## **Parachèvement de l'autoroute 30 Tronçon Jean-Leman**

### **Rapport d'audit de sécurité routière Étape d'avant-projet**

**Novembre 2005**

Figure 4 Autoroute 30 direction Ouest - Rayons de courbure horizontale

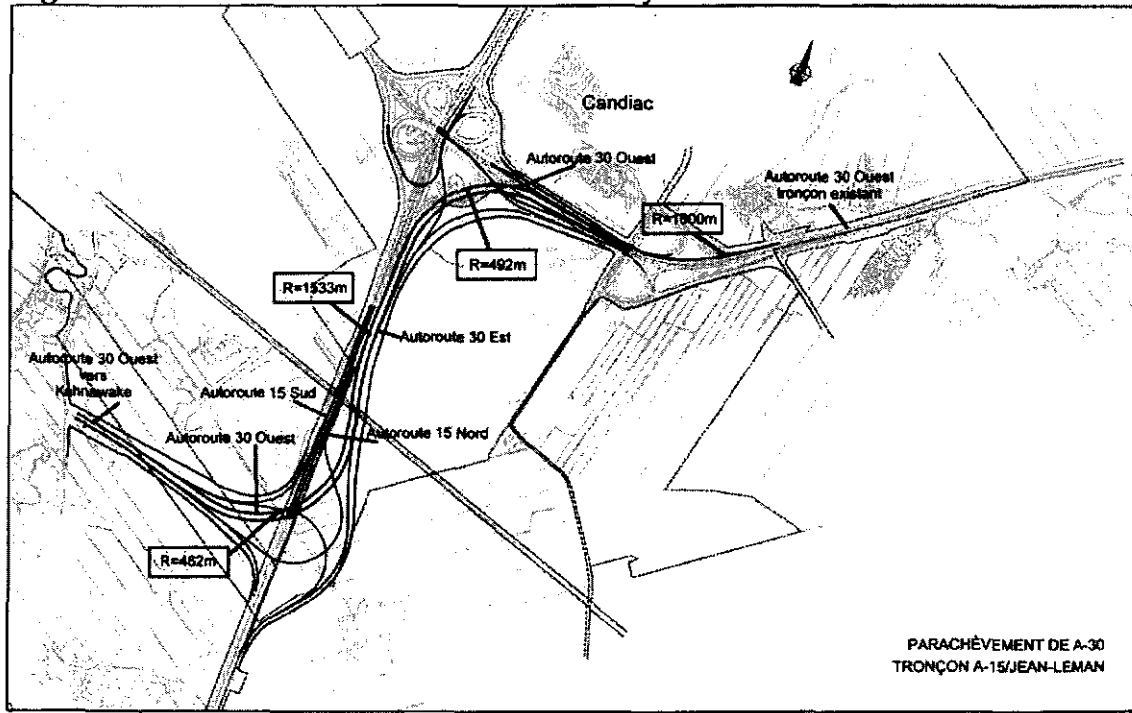
- Tel qu'indiqué à la figure 4, le tracé proposé pour l'A-30 en direction Ouest est caractérisé par la présence de deux courbes horizontales raides (rayons de 492m et 462m), qui sont précédées par des courbes plus douces (rayons respectifs de 1 000m et 1 533m). De tels différentiels de rayons entre des courbes successives d'un même itinéraire sont un important facteur d'accidents.

- De plus les distances de visibilité sont sérieusement restreintes dans ces courbes par la présence de bretelles surélevées (illustrées en vert sur la figure 4). Ainsi par exemple, la distance de visibilité disponible dans la courbe ayant un rayon de 462m est de l'ordre de 120m, ce qui est nettement en deçà de la distance minimale d'arrêt et encore davantage de la distance d'anticipation qui est souhaitable à cet endroit. Il s'agit d'une situation présentant un fort potentiel accidentogène.

- Les auditeurs ont aussi noté les points suivants :
  - Le tracé de l'A-30 bifurque vers la gauche tandis que la sortie vers la route 132 se situe dans la continuité de la tangente de l'A-30. Il s'agit d'une situation pouvant engendrer des erreurs de conduite et des conflits de circulation.

- La chaussée Ouest de l'autoroute 30 est encastrée entre l'A-15 Nord d'un côté et l'A-30 Est de l'autre côté. Les conducteurs circulant sur l'A-30 Ouest verront donc des véhicules circuler à leur droite, mais en direction opposée. Il s'agit d'une situation peu commune, susceptible d'engendrer certaines hésitations, en plus d'éblouir les conducteurs.

Figure 5 Autoroute 30 (Direction Est) - Rayons de courbure horizontale

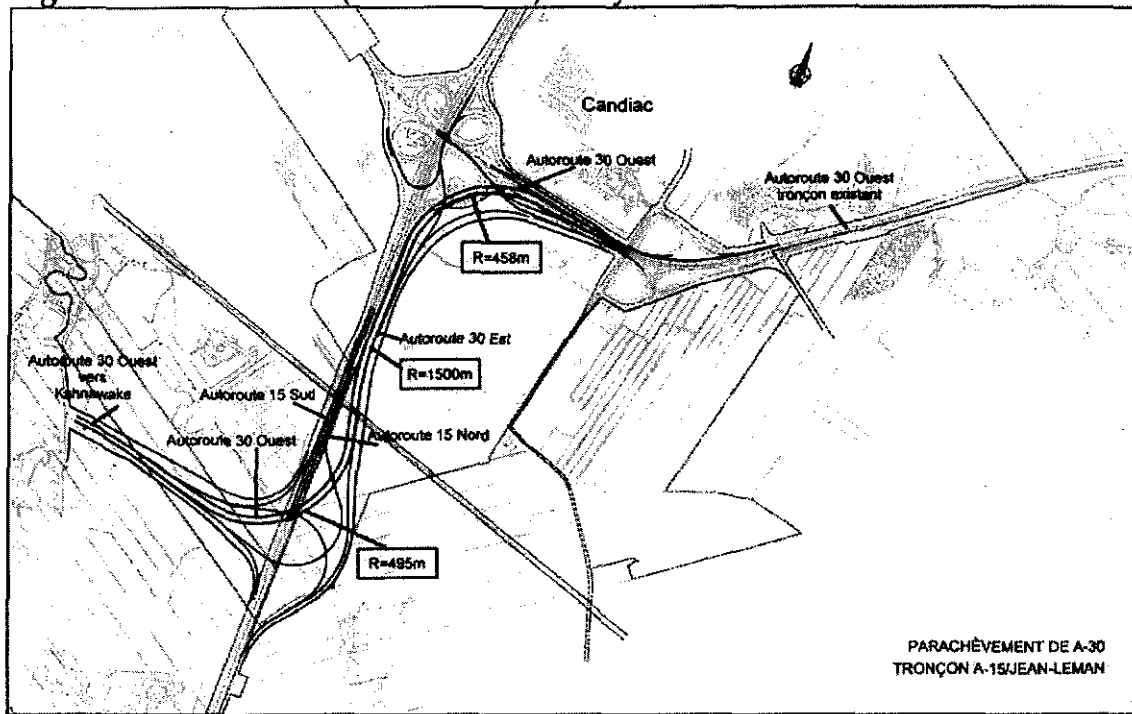
Les problèmes rencontrés sont similaires à ceux de l'A-30 Ouest :

- Tel qu'indiqué à la figure 5, ce trajet est caractérisé par la présence de deux courbes raides (rayons de 495m et 458m), qui sont précédées respectivement par une tangente et une courbe de 1500m de rayon. De tels différentiels de rayons entre des courbes successives d'un même itinéraire sont un important facteur d'accidents.
- Les distances de visibilité sont sérieusement restreintes dans ces courbes par la présence de bretelles surélevées (illustrées en vert sur la figure 5). Ainsi par exemple, la distance de visibilité mesurée dans la courbe ayant un rayon de 458m est de l'ordre de 120m, soit bien en deçà de la distance minimale d'arrêt et encore plus de la distance d'anticipation qui est souhaitable à cet endroit. Il s'agit d'une situation présentant un fort potentiel accidentogène.

**Figure 6 Autoroute 30 - Identification des bretelles**

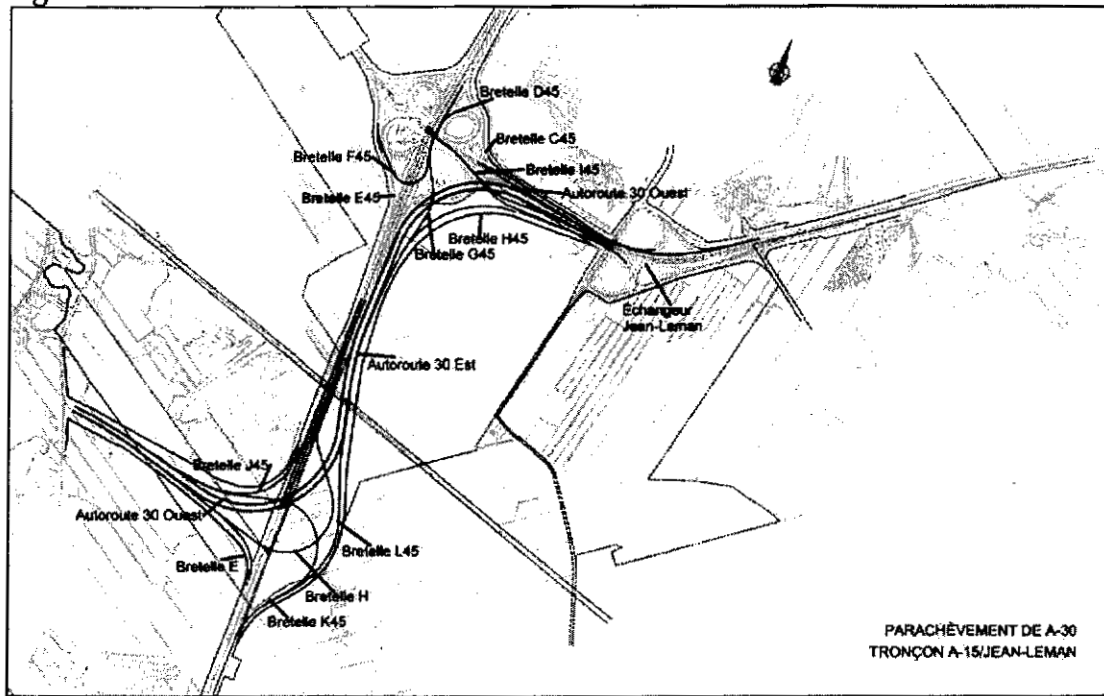
- Cette bretelle permet le transfert entre deux autoroutes, soit l'A-30 en direction Est et l'A-15 en direction Sud. Le rayon de courbe proposé est de 250m, ce qui apparaît court pour un mouvement de ce type.

- La sortie vers cette bretelle est située dans la continuité de l'alignement de l'autoroute, ce qui pourrait induire en erreur certains usagers voulant poursuivre leur trajet sur l'A-30 Est (l'A30 tourne tandis que la bretelle continue tout droit).

biseau. Compte tenu des travaux prévus dans le secteur, pourrait-on y aménager une voie d'accélération en parallèle?

- La configuration de cette bretelle apparaît problématique, de par la combinaison de plusieurs facteurs : courbe horizontale raide ( $R=95m$ ), pente de 5%, débit de circulation important (1 200 véhicules par heure) et jonction inconfortable avec la bretelle G45.

- Le rayon de courbe horizontale de cette bretelle de sortie (500m) pourra inciter certains conducteurs à emprunter des vitesses relativement élevées. Il s'agit d'un comportement non souhaitable pour une sortie d'autoroute vers une route locale.

- Il faudra s'assurer que la présence de structures au-dessus de l'A-30 ne nuise pas à la visibilité des usagers circulant sur la bretelle I45.

- La géométrie proposée favorise l'adoption de vitesses plus élevées sur la bretelle d'entrée L45 que sur l'A-30 même. Il s'agit d'une situation inconfortable pour les usagers de l'A-30, qui est susceptible de créer des conflits entre les véhicules s'insérant sur l'A-30 et ceux qui y circulent.
